Corrección de errores del PROYECTO que rige la Licitación 6012400294, para su adjudicación por procedimiento abierto.

Metro de Madrid, S.A. comunica que, en relación con la licitación 6012400294– SUMINISTRO, INSTALACIÓN, PUESTA EN SERVICIO Y MANTENIMIENTO DE PUERTAS DE ANDÉN EN LA LÍNEA 6 DE METRO DE MADRID, convocada a través del Perfil del Contratante del Portal de la Contratación Pública de la Comunidad de Madrid con fecha 5 de agosto de 2024, mediante procedimiento abierto, se procede a realizar las siguientes correcciones de errores:

Diagrama de interfaz de red en CIP

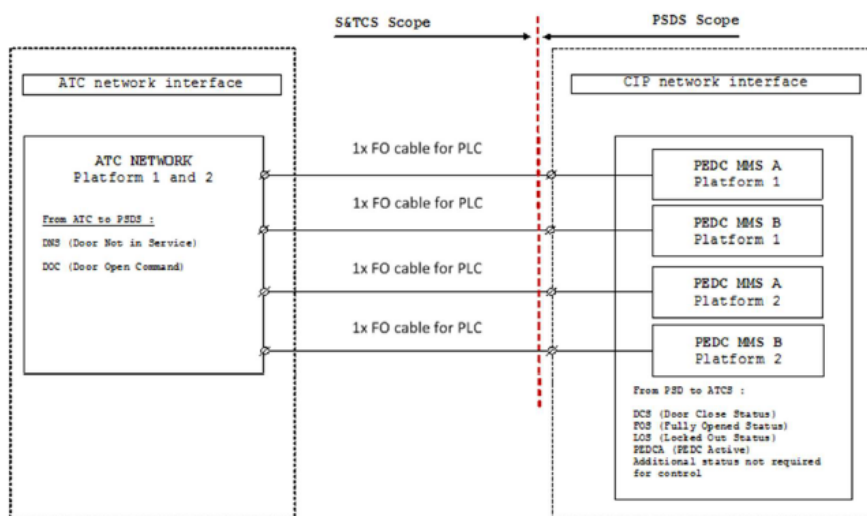
1) En el apartado “7.4.4.2.4 TABLA MODBUS” del PROYECTO:

▪ **Donde dice:**

Nota:

1. Estas señales no se muestran en **¡Error! No se encuentra el origen de la referencia.** porque no son necesarias para el control de ATC a PSDS, sino que se envían al ATC con fines de estado.

▪ **Debe decir:**

Nota:

1. Estas señales no se muestran en la figura “**Diagrama de interfaz de red en CIP**” (página 53/406) porque no son necesarias para el control de ATC a PSDS, sino que se envían al ATC con fines de estado.
